改善箇所説明図

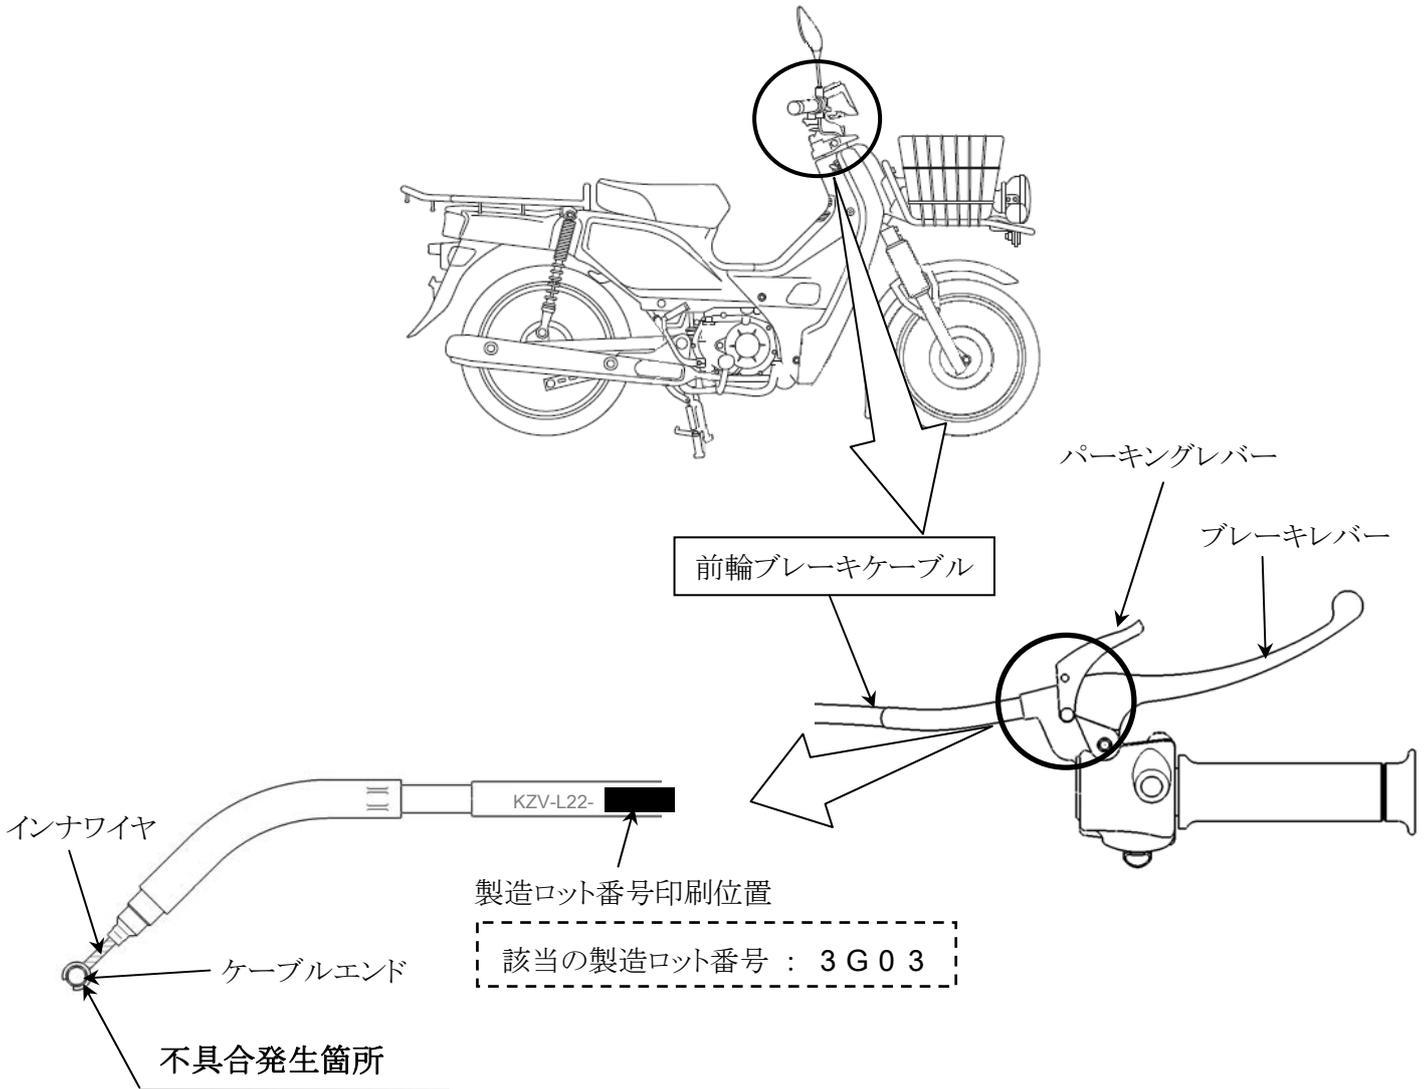
販売店オプション部品として設定し販売した寒冷地用前輪ブレーキケーブルを装着した車両において、ケーブルエンドへのインナワイヤ鑄込み位置が不適切なため、坂道などの駐停車時に使用するパーキングレバーの操作を繰り返し行くと、ケーブルエンドが破損し、前輪ブレーキが利かなくなるおそれがある。

前輪用ブレーキケーブルの製造ロット番号を確認し、該当するものは良品と交換する。

注： は交換部品を示す。
